Opinia Nr 005207

Wyników przeprowadzonych oględzin - ekspertyzy urządzeń grzewczo-kominowych

w budynku przy ul. Dobrowskiego nr 1/3 w Wałbrzychu

dotycząca urządzeń grzewczo-kominowych używanych przez
P.O.U. Białe Kamienie

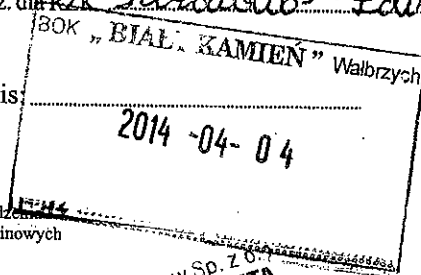
1. Piec kuchenny można podłączyć do przewodu nr. 3 a piec pokojowy do przewodu nr. 4 (pokój nr. 2) w pokój nr. 1 klatki kominowej
2. Istniejący stan podłogi nie pozwala na podłączenie pieca CO na paliwo stałe
3. Zamontować piec na paliwo stałe: koszt gazowy CO z zamkniętą kominą, podłączyć do zewnętrznej okładki powłoki spalinyowego zgodnie z wymogami producenta i w oparciu o projekt
4. Wymagania wykonania kuchni istniejącej
3. Dla prawidłowego funkcjonowania urządzeń kominowych zapewnić należy napływ powietrza zzewiaty poprzez urządzenia nawiewne
